ZADEVA: Predlog odloka o programu opremljanja stavbnih zemljišč za gradnjo stanovanjskega naselja »Hiše Stožice« v ureditvenem območju BS 4/5 Tomačevo – morfološka enota 2A/7-del s predlogom za hitri postopek (gradivo za 24. sejo Mestnega sveta MOL - 10. točka dnevnega reda)

Zadeva: Pritožba na predvideno gradnjo ob Dajnkovi ulici v Tomačevem

Objekt: **PROMETNA PREVERITEV V VPLIVNEM OBMOČJU NOVE
ZAZIDAVE OB DAJNKOVI ULICI V TOMAČEVEM**

Priloga: Predlog zazldave Investitorja Rudis

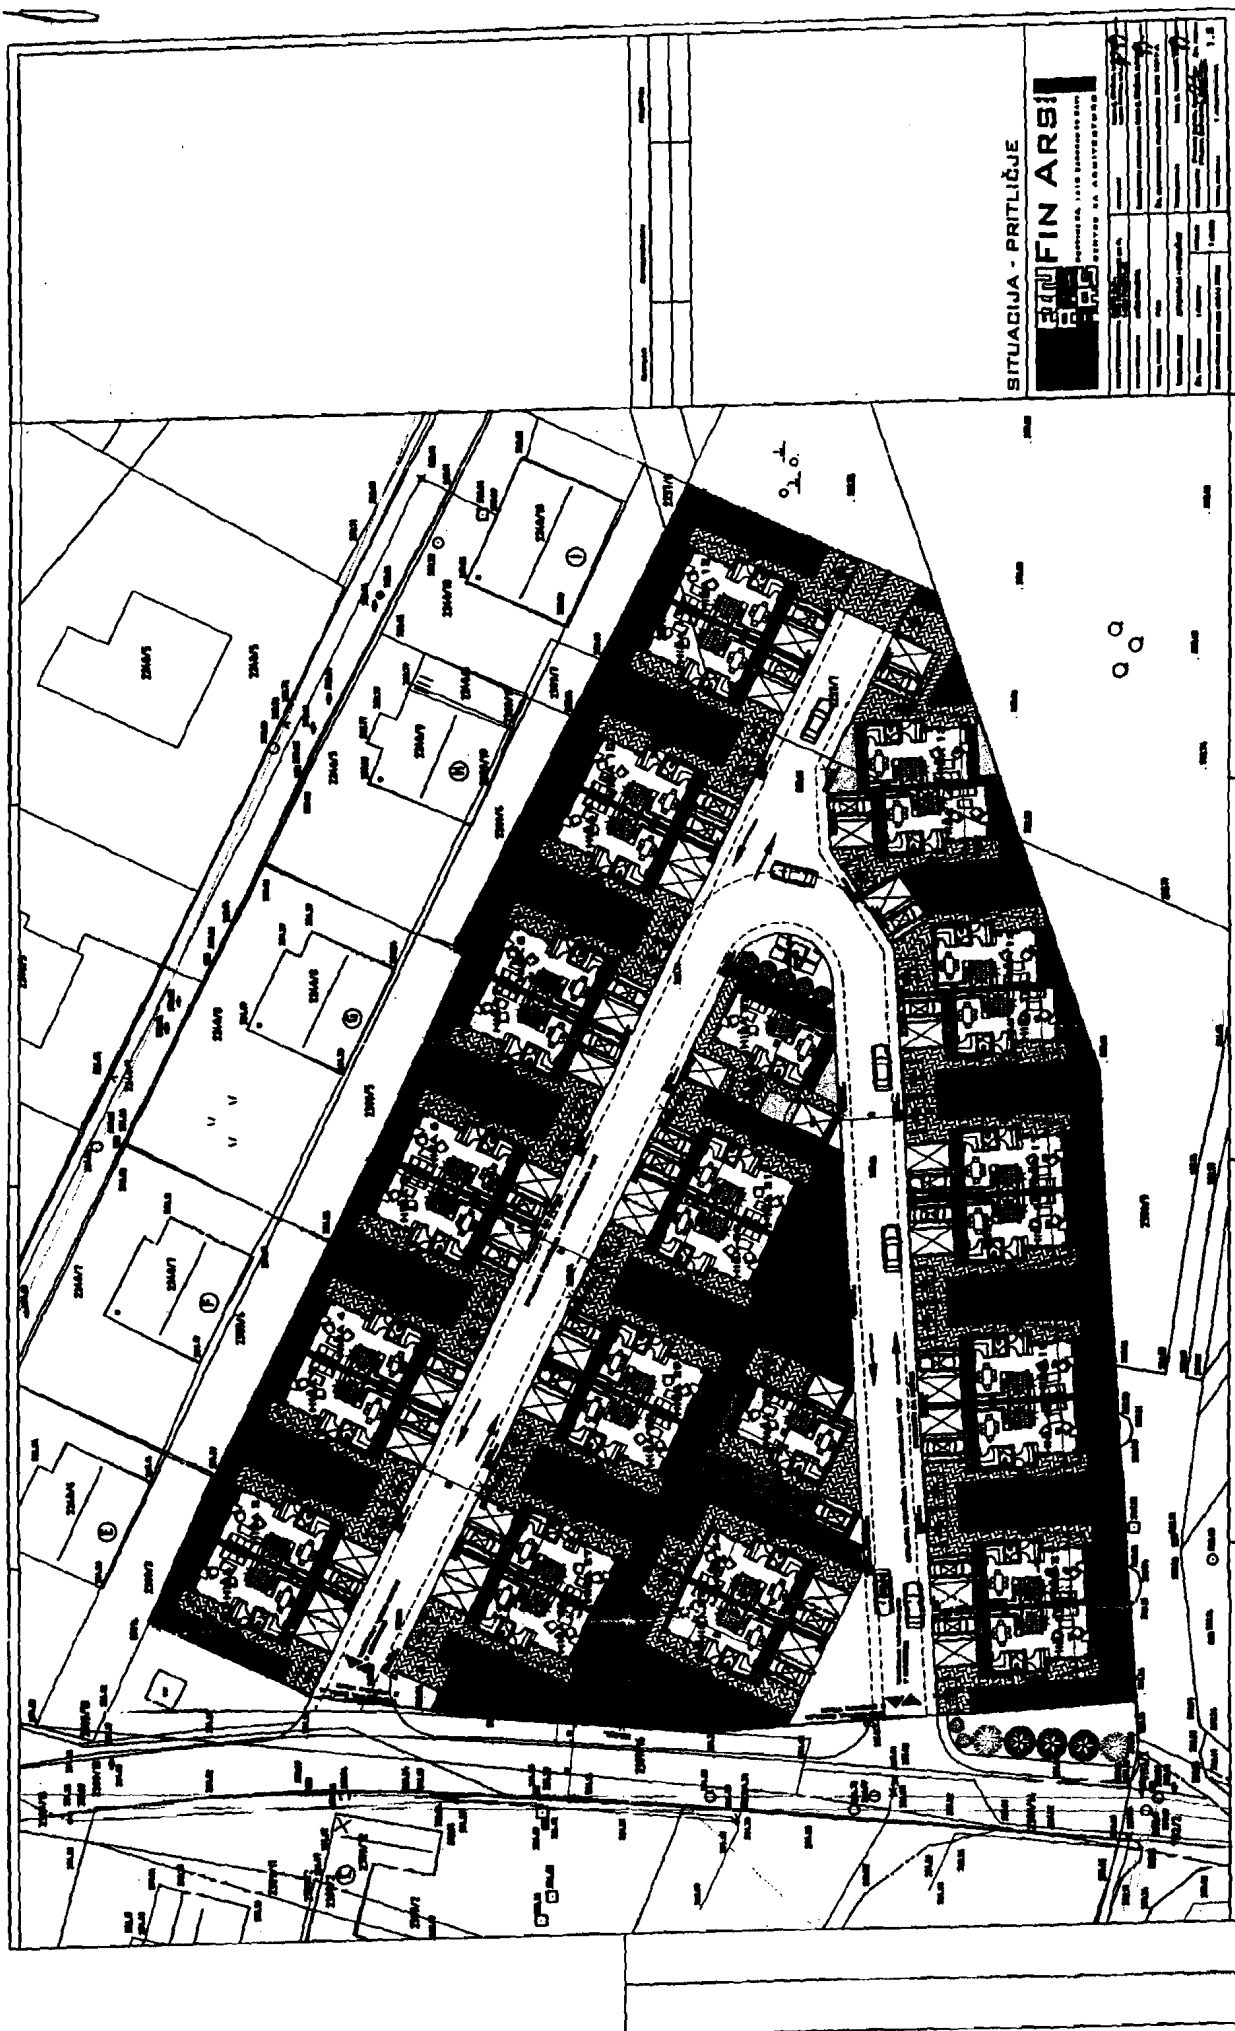
Investitor s predlogom gradnje grobo krši prostorske akte in priporočila za gradnjo na tem območju. Predlog je v popolnem nasprotju z obstoječim stanjem gradenj na sosednjih parcelah. S predlaganim načinom gradnje, za katerega je najbolj značilna prevelika koncentracija objektov ter premajhen odmik od obstoječih sosednjih objektov, ruši vzorec gradnje, ki bi se ga moral držati.

Ključno vprašanje je, kakšna je ta gradnja in kako se je investitor loteva. Naselja s 34 hišami (vsak dvojček sta dejansko dve hiši!), oziroma okoli 100-120 prebivalci od katerih bo v začetku vsaj 30-40 otrok, vsaj 50-60 avtomobili, se ne da in ne sme lotiti tako, da preprosto 34x pomnožiš eno hišo! Poleg tega se seveda takšno naselje vpenja v nek konkreten kontekst obstoječih hiš in obstoječe družbene strukture v območju, kar narekuje precejšnjo mero senzibilnosti v načrtovanju in v pristopu do obstoječih stanovalcev.

Ve se, s kakšnim naporom in odrekani v Sloveniji gradimo hiše. Lastniki objektov na Dajnkovi ulici so pred več kot 30 leti zgradili objekte na način, ki je v največji možni meri upošteval zasebnost sosedov – odmiki med hišami so večji od 10 m, odmiki od južne meje so večji od 5 m. Lastniki so verjeli, da bodo enaka pravila in načela veljala tudi v primeru novih gradenj na parcelah, kjer se sedaj kot lastnik in investitor pojavlja podjetje Rudis. Toda s stavbami na južni strani obstoječih hiš na Dajnkovi ulici, visokimi 11 m, odmikom od meje 2,5 m, odmikom med novozgrajenimi hišami samo 6 m, s postavitvijo vseh oken bivalnih prostorov proti obstoječim hišam in njihovim vrtovom, bo popolnoma pokvarjena kvaliteta življenja obstoječim hišam. S tem se v popolnosti uničita zasebnost ter osončenost obstoječih hiš ter vrtov.

- Podatki o namenski rabi prostora, kjer pri podrobnejši namenski rabi piše, da gre za območje za individualno stanovanjsko gradnjo v prosto-stoječi zazidavi. Dvojčki torej sploh ne pridejo v poštev!

- Vrste dopustnih gradenj, kjer piše, da je v naši morfološki enoti dovoljeno graditi stanovanjske hiše v vrzelih obstoječih zazidalnih površin, ne da bi se s tem bistveno povečalo število prebivalcev v tem območju. Predvidena gradnja seveda bistveno povečuje število prebivalcev, zelo težko pa bi tudi rekli, da gre za "vrzel", saj so obstoječa igrišča lepo sklenjeno območje samo po sebi.

- Pomemben je del, kjer piše da morajo novi posegi v stanovanjskih območjih upoštevati zasnovo izrabe prostora na sosednjih parcelah, ter da ne smejo zmanjševati njihove osončenosti. Poleg tega okna novogradenj ne smejo biti orientirana k mirnim in zasebnim prostorom sosednjih objektov. Izraba prostora pomeni gostoto oz. m² bruto površine hiše na m² parcele. Če je obstoječa parcela 1000 m² in hiša na njej npr. 200 m², je izraba 0,2. In približno toliko mora biti tudi izraba novogradenj. Investitorjeva je seveda bistveno višja, okoli 0,8.
